Avis de la Mission Régionale d'Autorité environnementale Nouvelle-Aquitaine sur le projet de parc agrivoltaïque sur la commune de Blond (87)

AVIS NA-2026-017086/A P

Localisation du projet : Commune de Blond (87)
Maître(s) d'ouvrage(s) : société NEOEN FRANCE
Avis émis à la demande de l'Autorité décisionnaire : Le Préfet de la Haute-Vienne
En date du : 20 avril 2026
Dans le cadre de la procédure d'autorisation : Permis de construire
L'Agence régionale de santé et le Préfet de département au titre de ses attributions dans le domaine de l'environnement ayant été consultés.

Figure 2 : Plan masse du projet - extrait de l'étude d'impact page 189

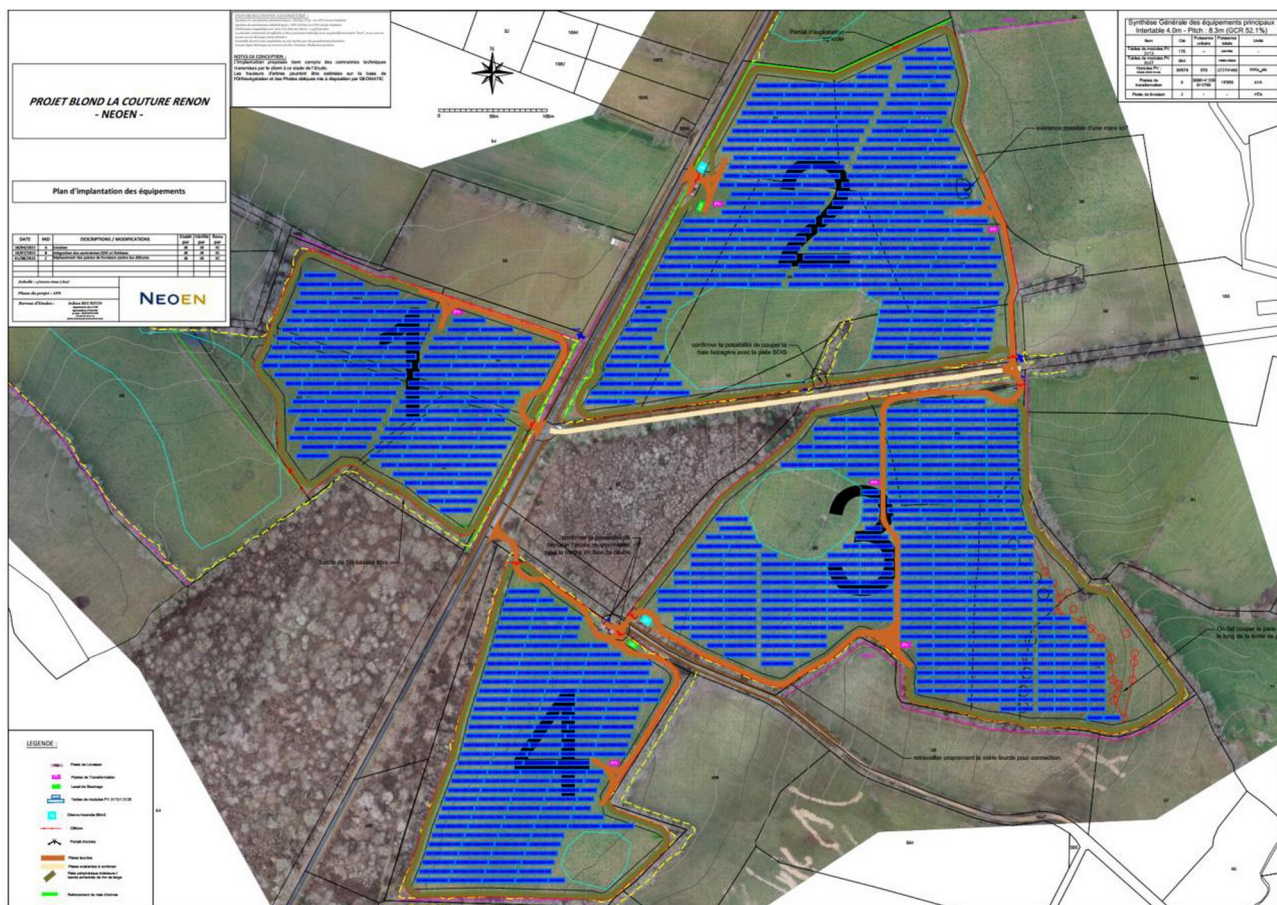
Bien que le dossier annonce l'**évitement** des haies, aucune garantie concrète n'est apportée quant à leur conservation à long terme. Les plans du permis d'aménager indiquent au contraire la destruction de certaines haies pour la réalisation des pistes périphériques pour la gestion du risque incendie et l'accès aux parcelles. **La MRAe recommande donc de caractériser les impacts sur les habitats d'espèces protégées (arbres-gîtes pour chiroptères, arbres colonisés par des coléoptères saproxyliques) et sur les corridors écologiques. La mise en place de dispositifs de mise en défens des habitats à plus fort enjeu, notamment haies et boisements, est également à prévoir en phase chantier.**

Figure 4 : Carte des zones humides - extrait de l'étude d'impact page 83

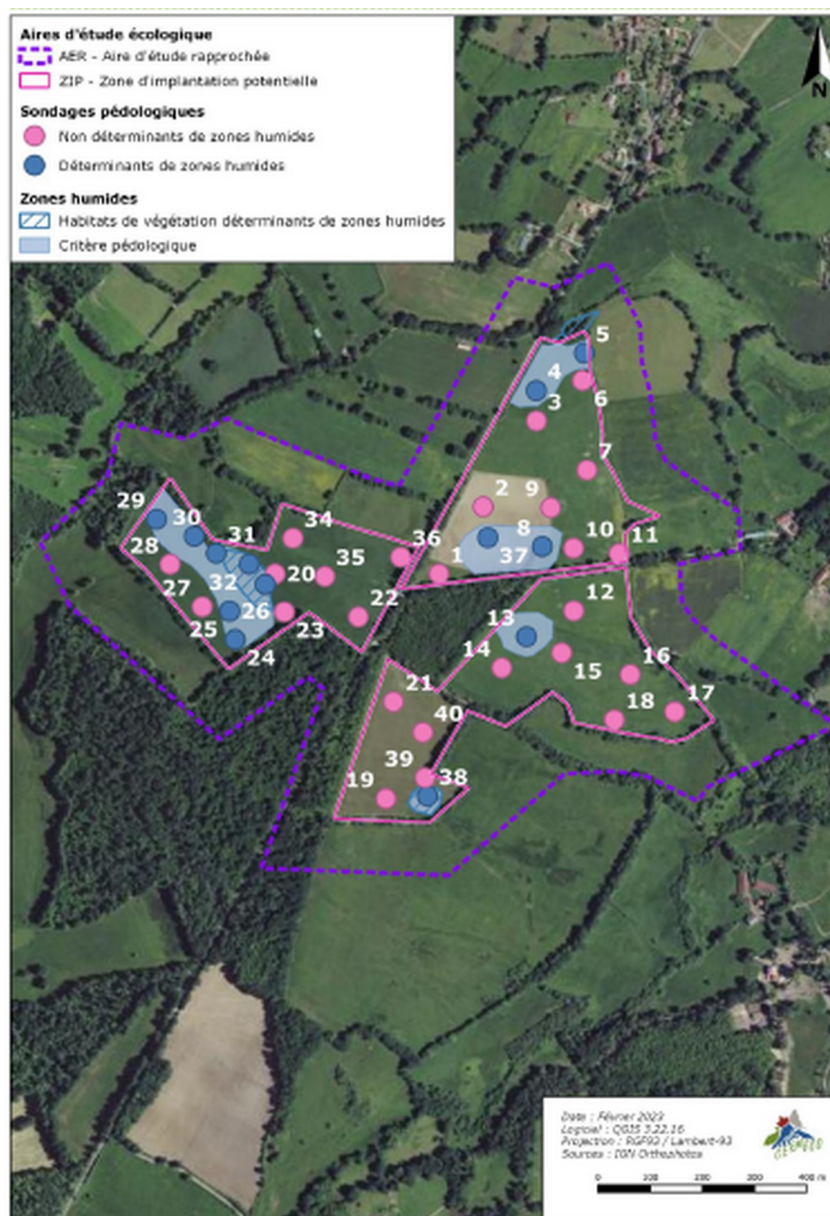
Le dossier présente la carte des zones humides (cf. figure 4 ci-dessous), établie à partir de prospections pédologiques et floristiques réalisées uniquement au sein de la ZIP, **mettant en évidence environ 6,2 ha de milieux humides** (étude détaillée en annexe 3). Toutefois, la méthodologie employée n'est pas explicitée et aucune information n'est fournie sur la fonctionnalité des zones humides identifiées : modalités d'alimentation, connexions éventuelles entre zones humides ou avec celles situées hors ZIP, ni extension possible au-delà des secteurs prospectés. **La MRAe recommande de compléter ces éléments afin de permettre une évaluation exhaustive des impacts du projet sur les zones humides et de la pertinence de la séquence Éviter-Réduire.**

Le dossier indique que la conception du projet permet d'**éviter les 6,2 ha de zones humides identifiées**. Toutefois, s'il mentionne les risques de pollution des ruisseaux situés en fond de vallée, il n'évalue pas les effets potentiels de l'implantation des pieux, de la création de fossés coupe-feu (mesure MR3 contre le risque incendie), des tranchées d'enfouissement des câbles ou de l'aménagement des pistes (notamment les pistes lourdes nécessaires à la construction et à l'exploitation) sur les écoulements de surface et l'alimentation des zones humides. **La MRAe recommande donc de compléter l'étude d'impact sur ces points. Afin de garantir l'évitement effectif des zones humides, la mise en place d'une mesure de mise en défens est également préconisée, à associer à celles prévues pour la protection des haies, arbres gîtes et colonisés, boisements et lisières à conserver.**
